**EIGERØY SPAR**

**TRAFIKKANALYSE**

**21. AUGUST 2017**

Prosjektets tittel:	Trafikkanalyse – Eigerøy Spar
Dokument:	Forprosjekt /kvalitetssikring /Trafikkanalyse
Oppdragsnummer:	3140
Oppdragsgiver:	Eigerøy Spar
Versjon:	Endelig versjon – Føranalyse (Analysen er justert etter kommentarer svv/kommune)
Dato:	21. August 2017
Oppdragsansvarlig:	Odd Magne Sørfossmo
Oppdragsmedarbeidere:	
Egenkontroll:	
Sidemannskontroll:	Finn O. Estensen
Lagret:	O:\3140_Trafikkanalyse Eigerøy\06_Rapport\Trafikkanalyse Eigerøy Spar ver21aug2017.docx

## 4 Reguleringsforslag «Reguleringsplan for Svanavågen Industriområde (09.11.1998)

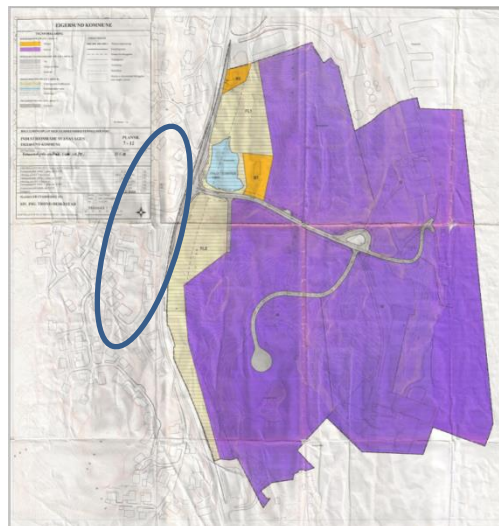
Det fremgår ikke slik vi kan lese av plankartet i reguleringsplanen, hvordan det er tatt hensyn til fotgjengerkryssing i eller ved krysset.

I forhold til gjeldende regulering / reguleringsbestemmelse for krysset / og endringene i forutsetningene med følge av flytting av butikken og det behovet som da forsterker for bedre presisering av fotgjengerkryssing / og også noe mindre ting som f.eks. kanalisering og fotgjengerforbindelse i Uførfjellveien- i gjeldende reguleringsplan.

Det er vår vurdering at en bør /kan se på tiltak i krysset nå litt mer differensiert i både hva gjelder fysiske løsninger i ulike tidsperspektiver og i forhold til endringene i forutsetningene- enn hva som da er gitt i reguleringsbestemmelsene i gjeldende plan.

#### 4.2.1 Eksisterende busslomme i sørlig retning.

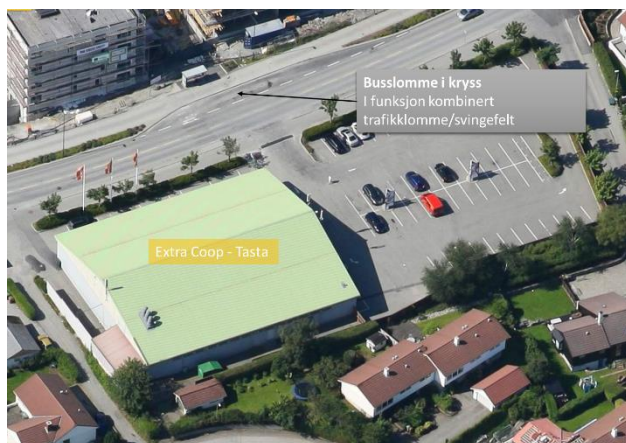
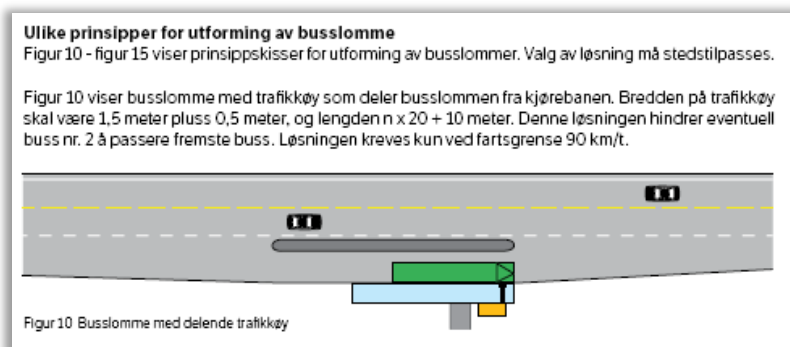
Busslommen har i dag trafikkøy mot kjørefelt. Som nevnt tidligere er vi litt i tvil om denne trafikkøyen er ment å ivareta buss i begge retninger eller om det er tenkt mer på å skjerme fra trafikk i krysset.

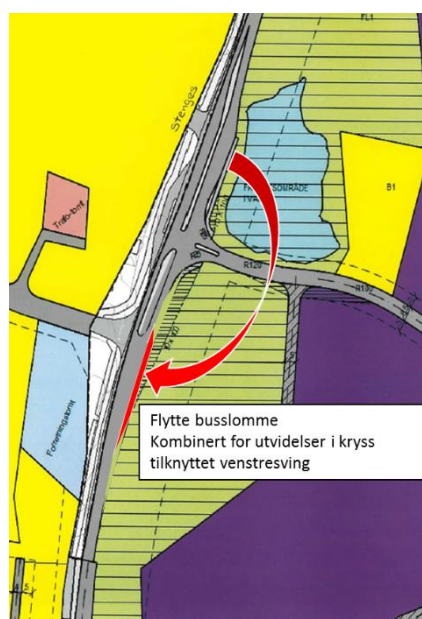
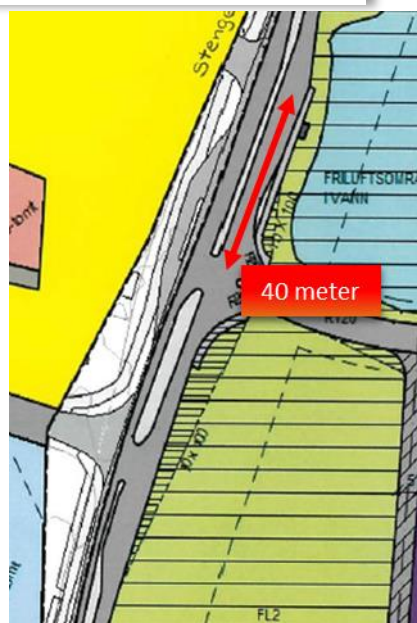
Det vi vil påpeke her er at det er en svakhet i sikt fra buss når det er utkjørende trafikk mot nord fra Svanavågveien.

Lokaliseringen av busslommen ligger da «etter» krysset på primærvegen men likevel slik at buss ikke vil kunne se kjøretøy som kommer ut fra Svanavågveien.

Et alternativ til plassering av busslommen ville da vært mer i sør av kryssområdet der kravene til sikt ville vært uproblematisk.

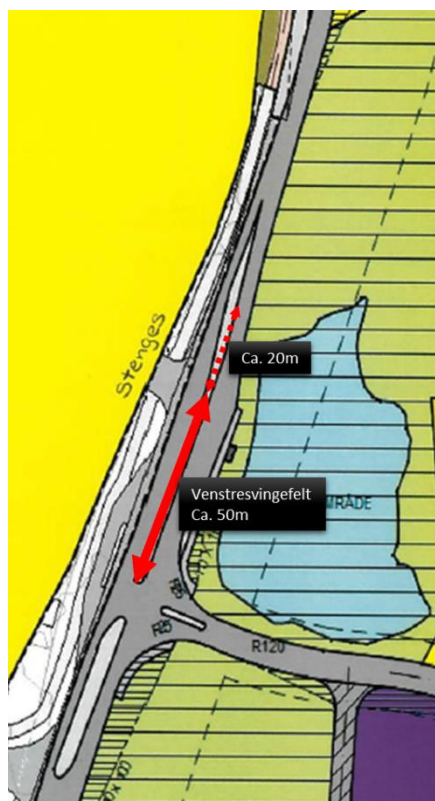
Vi ser (avrundede tall) at venstresvingefeltet i reguleringsplanen er tegnet med ca. 50 meters lengde, samt ca. 20 meter retardasjonslengde. Total oppstilling kan derfor også regnes som en sum 70 meter om en strekker definisjonene litt.

Vi kjenner ikke til dimensjoneringsgrunnlaget som er benyttet. På forespørsel har vi likevel sett litt på dette krysset i forhold til geometrisk størrelse mm.

Som et overslag for maks time i et 10 års fremskrevet prognose for (A) kan vi bruke 10 % av ÅDT = 700-800 kjt/t. Vi ser at (A) også for en fremtidig trafikkvekst er under de nivåene som utløser behov for større lengde på venstresvingefeltet. L1 er derfor OK i reguleringsplan.

*Vi vurderer derfor reguleringen av venstresvingefeltene til å være riktig geometrisk dimensjonert i reguleringsplanforslaget..*
